Processo SEI 024.00000365/2023-51

Assunto: Execução de reforma geral do pavimento superior do bloco 1º, do eixo 15 ao 23, cobertura do auditório e biblioteca do Instituto Dante Pazzanese de Cardiologia – Concorrência CGA nº 06/2023.

ESCLARECIMENTO – 03

Em consulta aos projetos fornecidos pelo órgão licitante, nos deparamos com a seguinte especificação no desenho do projeto intitulado "IDP-SUBEST TRANSF BLOCO 2 FL.02":

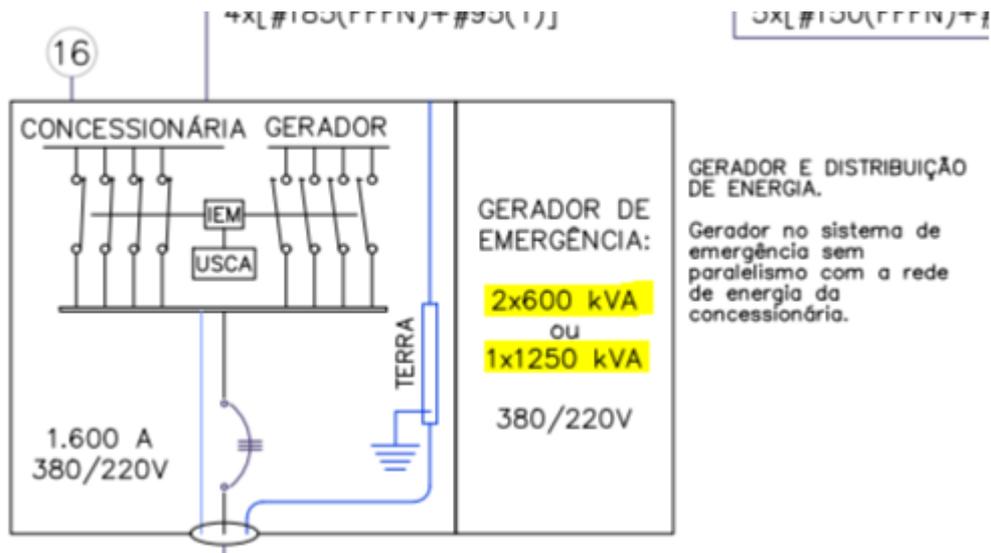
Já na legenda do mesmo projeto, a descrição é a seguinte:

13- Gerador que atenderá as cargas de emergência 220/127V conforme descrito abaixo. (novo). (estão instalados 2 geradores de 375 kVA, virá da subestação do bloco 1 um gerador de 375 kVA, no total obter-se-á 1125 kVA, a QTA deverá controlar os três geradores que trabalharão em paralelo)(Deverá ser verificado com a Stamac a necessidade .

Porém o projeto fornecido, tem a seguinte especificação:

Diante dos fatos apresentados, gostaríamos de questioná-los sobre qual potência adotar. Em caso de substituição da potência dos aparelhos, pedimos também a revisão da planilha orçamentária.

Deverão prevalecer as informações contidas na planilha de serviços.
